SERVICE INFO – INA 0163

Módosították a vízpumpa házát

Gyártó:	Ford
Modellek:	C-Max , Fiesta, Focus, Mondeo, S-Max, Transit
Motor:	1.8 TDCI
Cikksz.:	538 0256 10

2. ábra: A vízpumpa módosított rögzítési pontjai

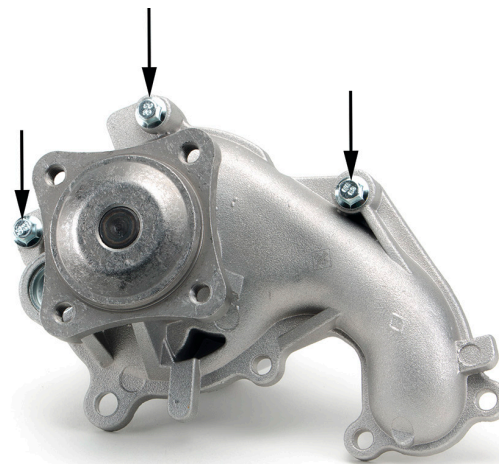
Módosították az 538 0256 10 cikkszámú vízpumpa házát. Emiatt a három jelzett rögzítési ponton (2. ábra) feltétlenül a mellékelt csavarokat (M6x37) használják.

A nagyobb anyagvastagság miatt a három rögzítési ponton hosszabb csavarokat alkalmaznak.

A mellékelt csavarokat használják
